Société de l'énergie
communautaire
du Lac-Saint-Jean

Mise en valeur hydroélectrique
de la rivière Ouiatchouan au
Village historique de Val-Jalbert

Réponses aux questions et commentaires du ministère du
Développement durable, de l'Environnement et des Parcs –
Direction des évaluations environnementales

OCTOBRE 2011

Figure 1 : Niveau d'eau calculé au droit de la restriction hydraulique (section 3145) en conditions naturelles sans barrage

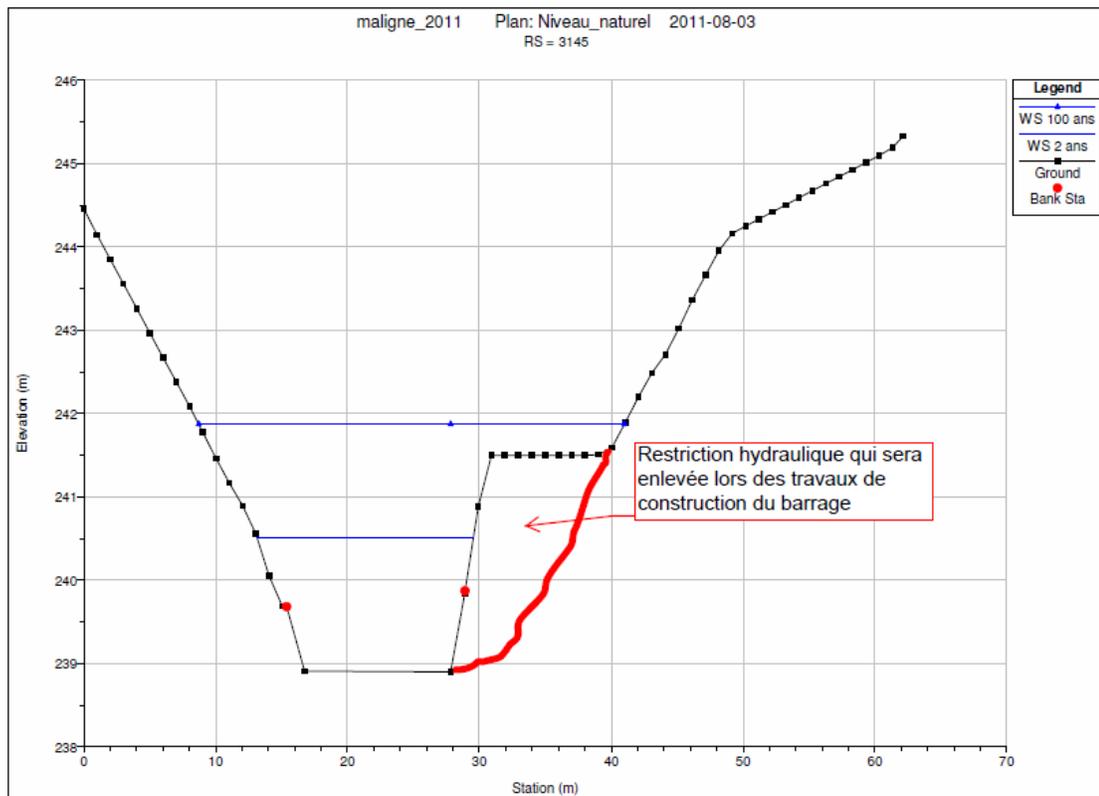
QC-3 : Le niveau normal d'exploitation du bief amont de la variante retenue est de 240,8 m. Selon l'addenda, le rehaussement est de 1,2 m au site du barrage et diminue progressivement pour rejoindre le profil naturel à une distance d'environ 1 000 m en amont, soit à l'extérieur de la limite de propriété. L'initiateur doit préciser, sur un plan, l'aire inondée par le maintien du barrage au niveau normal d'exploitation et la zone de protection équivalente à une crue centennale. Il doit également indiquer tout autre effet sur les propriétés riveraines dû à la gestion du plan d'eau. À la suite de cette analyse, l'initiateur doit démontrer qu'il détient les droits du domaine privé requis, notamment les droits d'inondation et de protection pour le maintien de l'aménagement hydroélectrique.

Dans le modèle numérique, cette restriction est représentée par la section 3145. À titre indicatif, la figure 1 présente le niveau d'eau calculé au droit de cette section pour la crue de récurrence 2 ans et 100 ans.

Également, mentionnons que l'ouvrage proposé est une crête déversante amovible qui n'offre qu'une faible restriction à l'écoulement lorsqu'elle est ouverte. De plus, considérant que la crête déversante fixe en rive droite est à une élévation de 241,1 m, soit en moyenne 50 cm plus bas que le dessus de la restriction naturelle dans la rivière, et qu'une vanne murale de 5 m x 2 m sera construite, cela permettra, au global, d'augmenter la capacité d'évacuation de la rivière par rapport à la situation actuelle.

Dans ce contexte, il n'y a pas de rehaussement du niveau d'eau par rapport à l'actuel et nous comprenons qu'aucun droit d'inondation n'est requis.

Figure 3 : Localisation du site de disposition – Zone 3

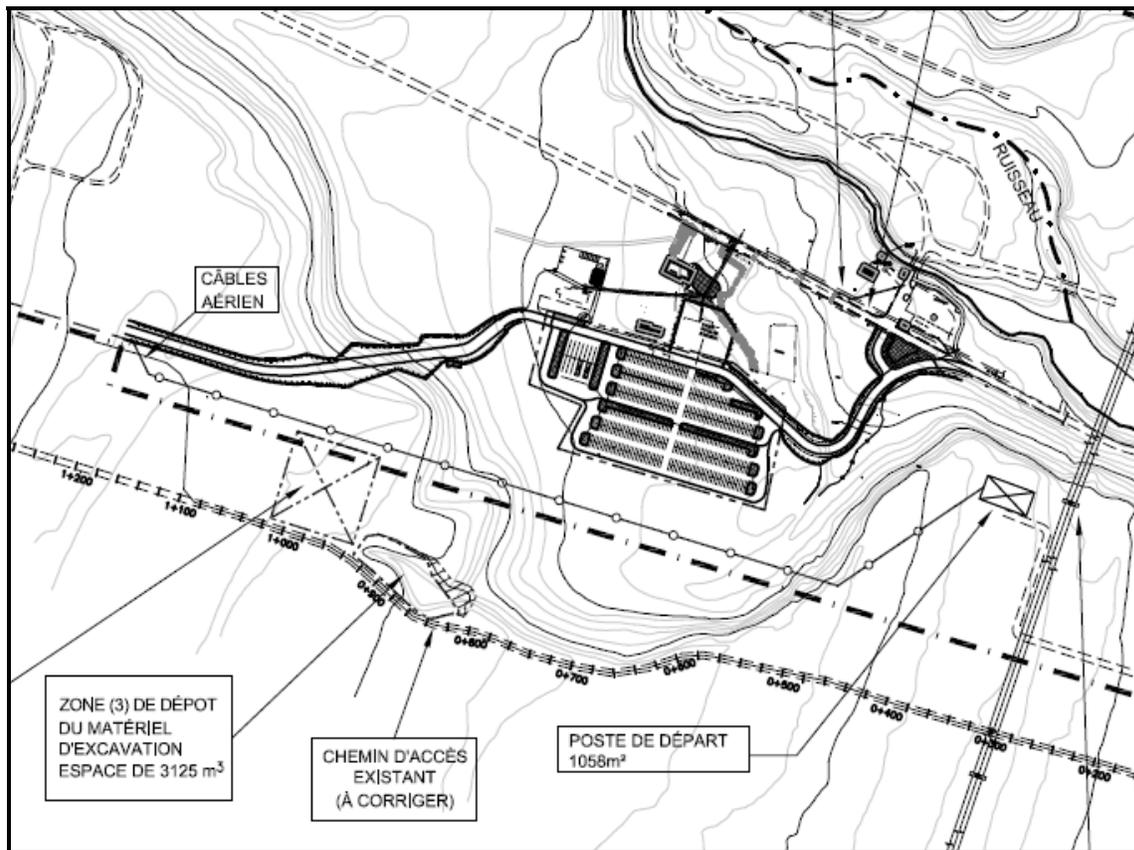
QC-15 : Le site d'élimination des matériaux excavés identifié comme « zone 3 » dans l'étude d'impact recevra les déblais de la conduite forcée. Il est qualifié de final par l'initiateur, ce qui voudrait dire que ces matériaux resteront sur place après la fin de la construction des ouvrages. Dans un contexte où des déblais restent en place définitivement le long de la route d'accès, l'initiateur doit donner plus de détails sur les dimensions du site son emplacement par rapport aux cours d'eau avoisinants et les efforts de réaménagement qui seront entrepris à la fin des travaux.

La figure 3, ci-après, est un extrait du plan VJ-00-G-002-00 présenté à l'étude d'impact. Cette figure présente clairement la localisation de la zone 3 d'une superficie de l'ordre de 2 750 m². Cette zone est à une distance de 460 m de la rivière Ouiatchouan et d'environ 900 m du lac Saint-Jean.

À la fin des travaux, la zone 3 fera l'objet d'une revégétalisation par la mise en place d'une couche de terre végétale, un ensemencement hydraulique et la plantation d'arbustes indigènes.

Figure 4 : Ajustement Gumbel, sans et avec la donnée de 1996

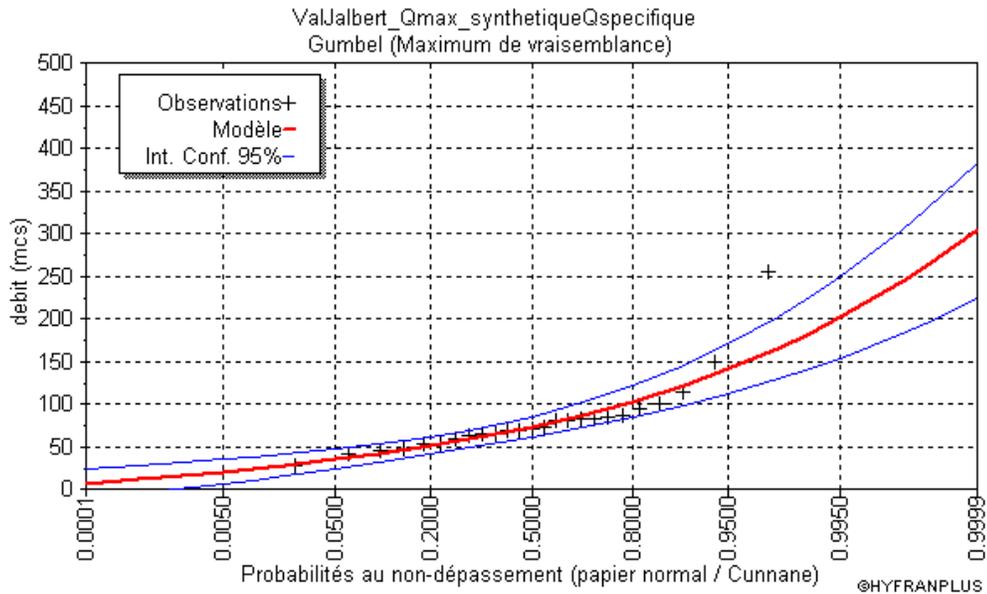
QC-30 : En ce qui a trait à l'hydrologie, l'initiateur devra justifier davantage le choix de la distribution Gumbel pour l'ajustement statistique des crues à la section 7.2.1.3. En effet, on remarque que la crue de plus grande intensité illustrée à la figure 7.7 est à l'extérieur de l'intervalle de confiance de la distribution statistique et que la crue estivale de 1996 ($256 \text{ m}^3/\text{s}$) ne semble pas avoir été retenue non plus pour l'ajustement statistique. De plus, il est difficile à priori de comprendre la raison pour laquelle les débits du tableau 7.2 ont été ajustés à la hausse alors que la figure 7.7 ne semble pas avoir été modifiée. Il est également important de remarquer que le modèle dit « ratio des débits spécifiques » utilisé pour créer la série synthétique des débits au site du barrage implique l'hypothèse que les débits spécifiques du bassin versant intermédiaire sont du même ordre de grandeur que ceux du bassin versant du lac des Commissaires que l'on sait régularisé. L'initiateur devra aussi discuter du degré de conservatisme des débits de crues sachant cela. Dans ce contexte, il devra également présenter la série de mesures faites par l'initiateur sur le bassin versant intermédiaire depuis 2009.

La distribution Gumbel a été choisie en se basant sur la comparaison de plusieurs ajustements statistiques incluant Log-Pearson type III, Gamma et Weibull. La crue estivale de 1996 est incluse dans les données de base de l'ajustement statistique, ce qui a pour effet de rehausser les valeurs de crue extrême. À titre indicatif, la figure 4 présente l'ajustement Gumbel sans et avec la valeur de 1996. La récurrence présumée de l'événement de 1996 (supérieure à 1:1000 ans) est largement supérieure à la durée de la série de données (25 ans). Dans ce contexte, il est logique de ne pas intégrer la valeur de l'événement extrême dans l'intervalle de confiance. Selon les résultats avec la distribution Gumbel, la valeur de 1996 ($256 \text{ m}^3/\text{s}$) correspondrait à une crue de récurrence supérieure à 1:1000, ce qui est conforme aux observations et aux valeurs présumées.

Figure 6 : Profil hydraulique calculé pour les débits de récurrence 20 et 100 ans pour des conditions naturelles et avec barrage (en considérant les vannes ouvertes au maximum)

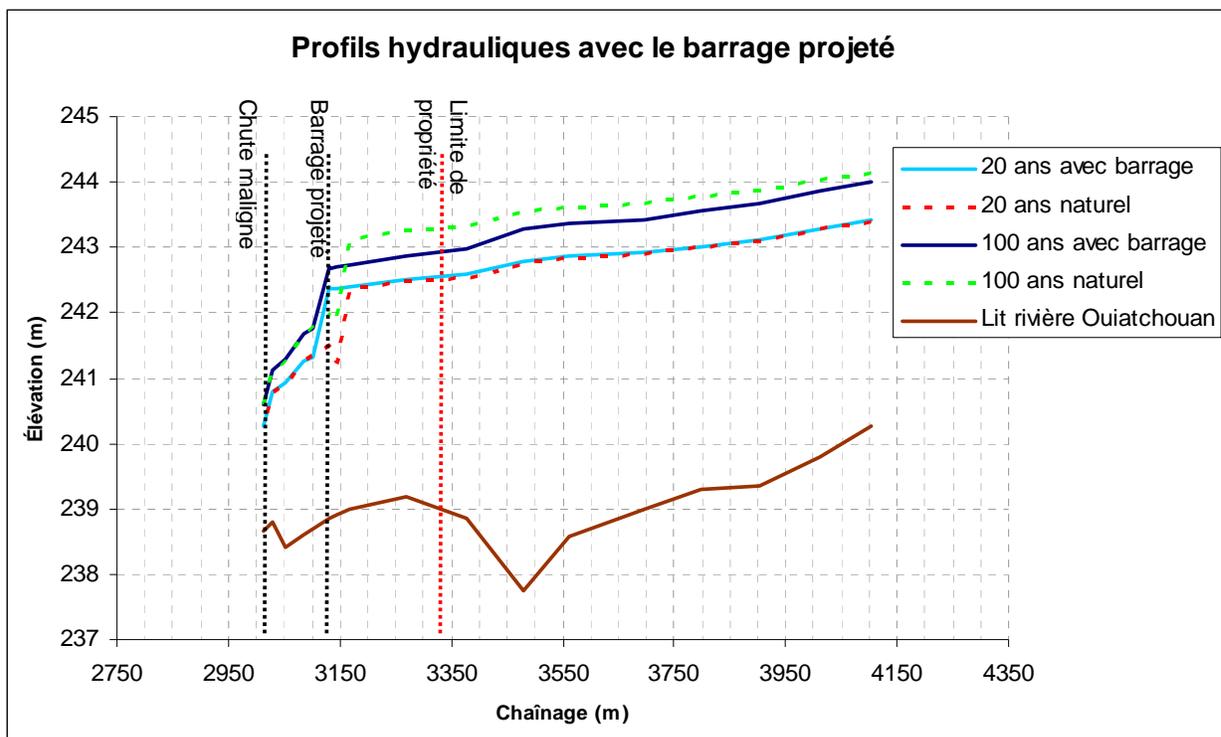
QC-33 : L'initiateur doit fournir également les niveaux d'eau (en condition naturelle et avec barrage) du secteur touché par les travaux, et ce, pour des débits de récurrence de 20 ans et de 100 ans. Il doit aussi présenter les plans des zones inondées (20 ans et 100 ans) et exondées.

La figure 6 et les tableaux 3 et 4, ci-après, présentent ces résultats. Considérant qu'il n'y a pas de différence significative entre le niveau d'eau 20 et 100 ans, avant et après la construction de l'ouvrage, aucun plan de modification de la zone inondable n'a été produit. Le *statu quo* prévaut.

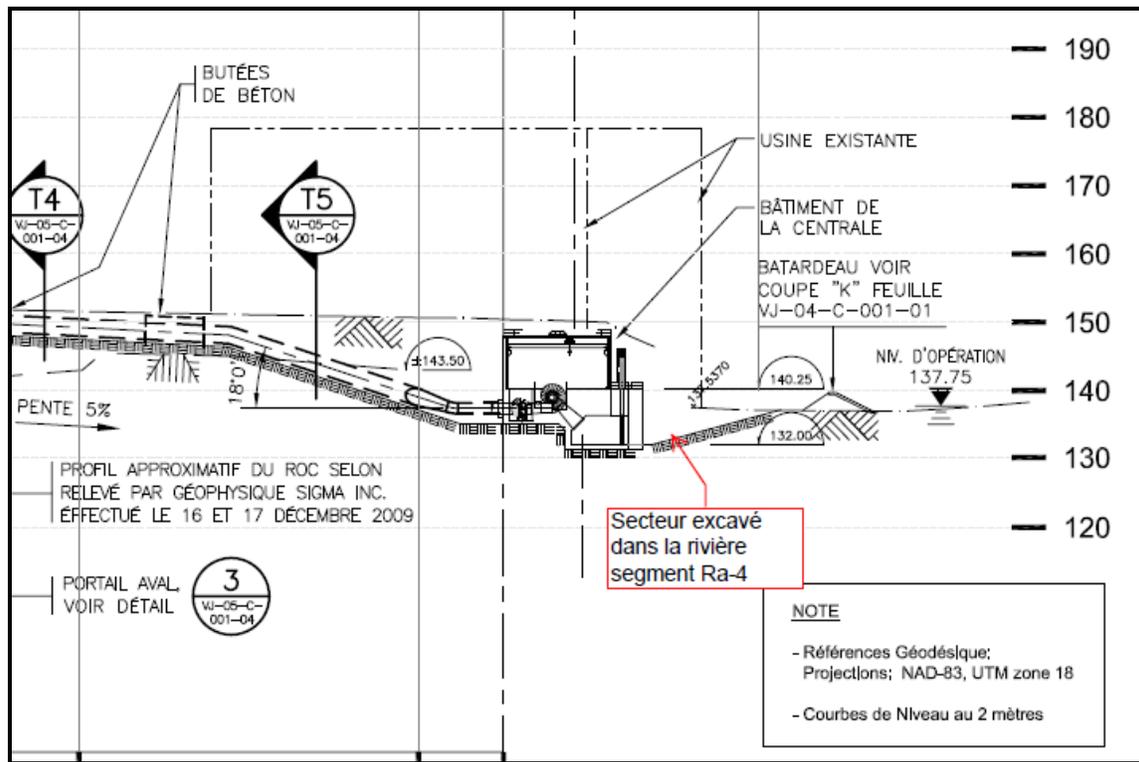
QC-37 : L'initiateur précisera si le segment RA-4 qui s'étend sur une longueur d'environ 260 m fera l'objet d'une excavation dans le secteur où débouchera le canal de fuite.

Une excavation sera effectuée dans le segment Ra-4 au droit du canal de fuite. Elle est présentée sur la figure ci-après, extraite du plan VJ-05-C-001-02 déjà déposé en annexe au document principal d'étude d'impact.

Figure 8 : Extrait du plan VJ-04-C-001-01 montrant les superficies d'habitat aquatique perturbées

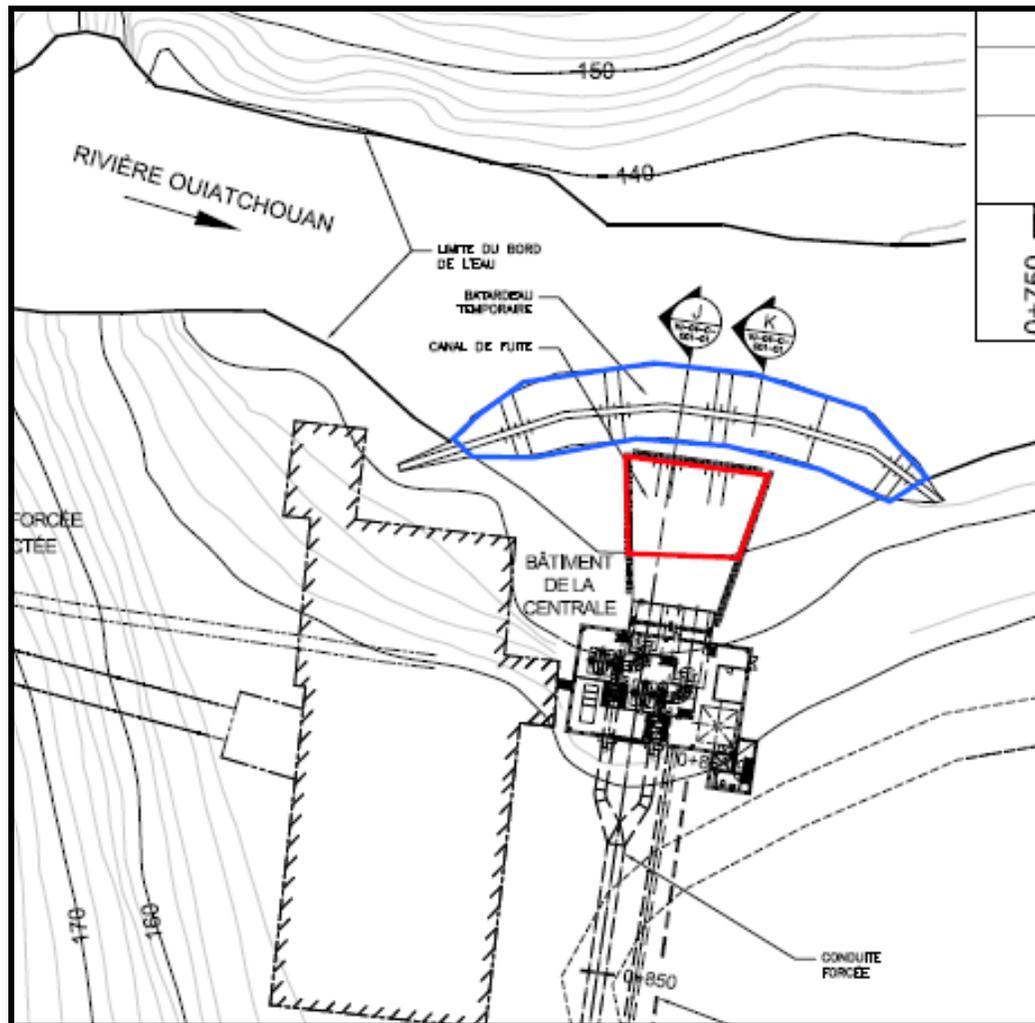
QC-38 : Au tableau 7.16, il est indiqué que la perte permanente au canal de fuite sera de 200 m² alors que la perturbation sera de 700 m². L'initiateur doit expliquer à quels travaux ou quels ouvrages correspondent ces deux atteintes à l'habitat du poisson.

Tel que présentée sur la figure 8, extraite du plan VJ-04-C-001-01 de l'annexe du document principal de l'étude d'impact, la valeur de 200 m² (en rouge) correspond au canal de fuite. Il s'agit plus d'une modification que d'une perte, car cette surface sera submergée en tout temps. La valeur de 700 m² (en bleu) correspond à la surface du batardeau pendant les travaux de construction.

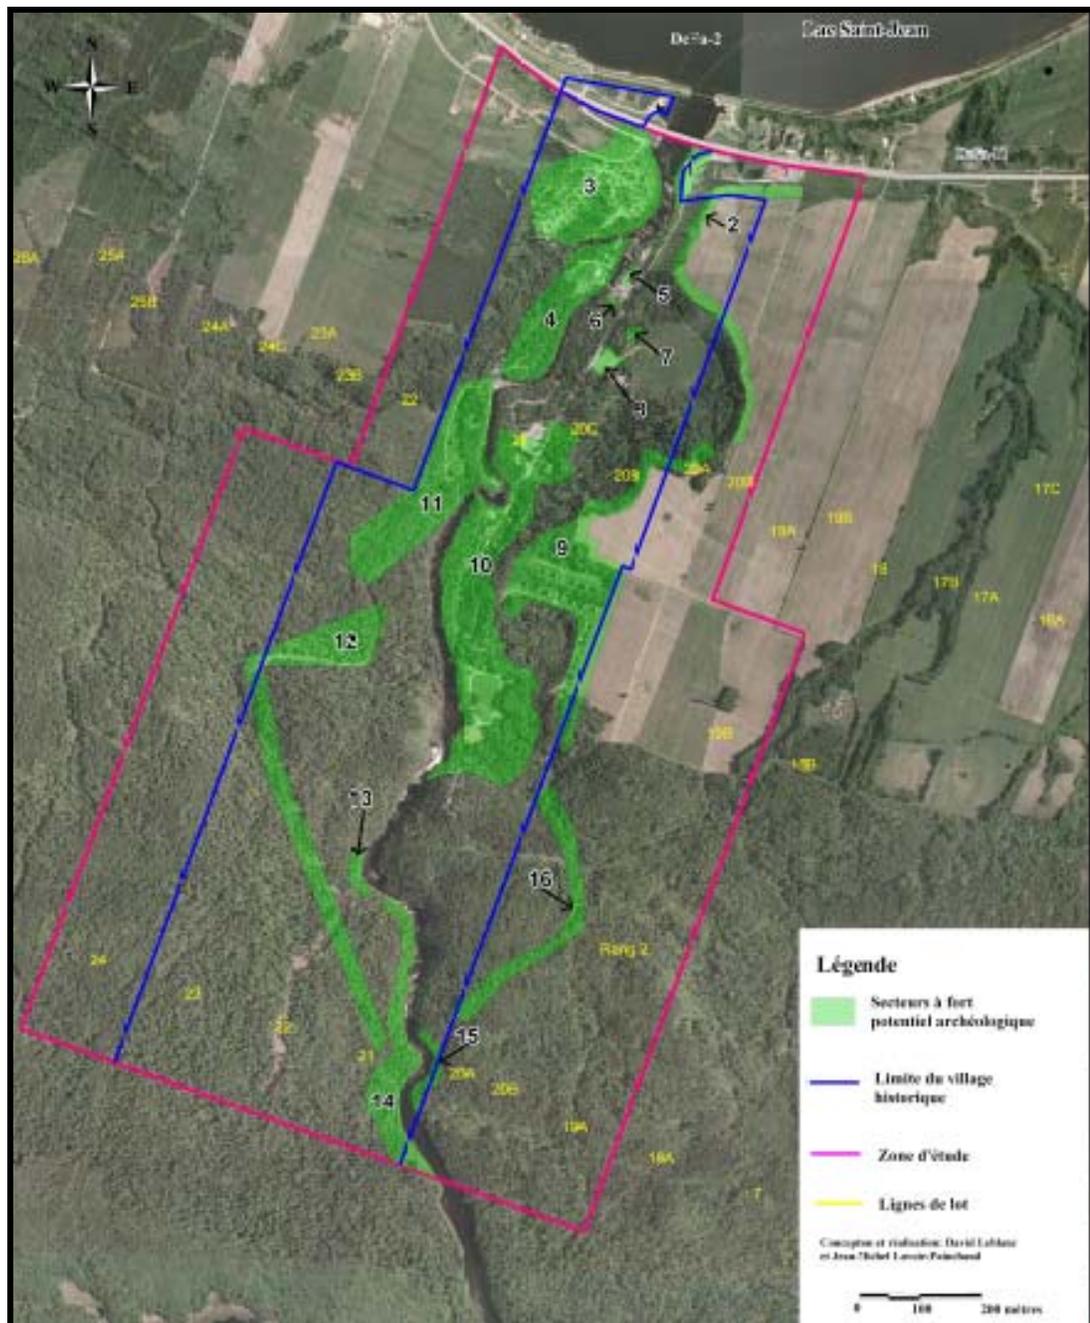
QC-53 : Dans la même section, le tableau 7.47 fait référence à la carte 7.5 pour chacun des secteurs mentionnés. L'initiateur doit compléter cette carte en y reportant les 16 secteurs afin qu'ils soient repérables facilement.

Cette carte est déjà produite à l'annexe 12 du volume II du document principal de l'étude d'impact (p. 361 de 405) et reprise à la figure ci-après.
